LICITACIÓN PÚBLICA N° 051/2014

"ADQUISICIÓN DE EQUIPOS DE TRANSMISIÓN SDH-DWDM, SISTEMA GESTIÓN E INSTALACIÓN"

ACTA REUNIÓN DE ACLARACIÓN

****RESPUESTA ENTEL S.A.**

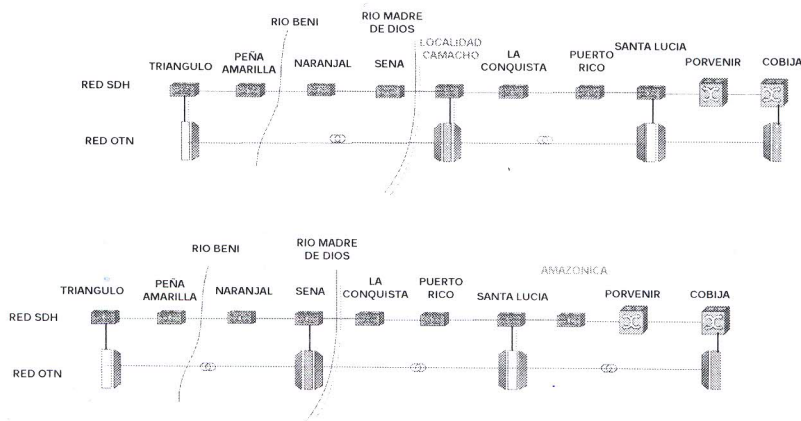
<p>Parte II: Ítem 5 .Consulta: Referente a las tarjetas de Cross-Conexión tanto para equipos SDH y WDM de Nueva Generación, consideramos que se debería considerar redundancia en dichas tarjetas, respetuosamente se solicita por favor confirmar lo mencionado</p>	<p>RESPUESTA ENTEL S.A.</p> <p>CARRIER CLASS. El Equipamiento requerido por ENTEL S.A. para la presente licitación, tanto DWDM y Equipos SDH de Alta Capacidad, deben ser tipo Carrier Class. (Considerar 2 tarjetas cros conectoras)</p>	
<p>Parte II: Ítem 6. Sistema de Gestión y Supervisión. Consulta: Para aquellos proveedores que ya cuenten con un sistema de gestión, respetuosamente se solicita que se pueda hacer uso los mismos y se actualice a la última versión liberada hasta la fecha</p>	<p>RESPUESTA ENTEL S.A.</p> <p>En caso que un proveedor disponga de sistema de gestión y que puede ser utilizado con la gestión de los nuevos equipos, debe presentar una cotización opcional indicando el costo y asó mismo el costo por licencias, actualización y hardware adicional requerido.</p>
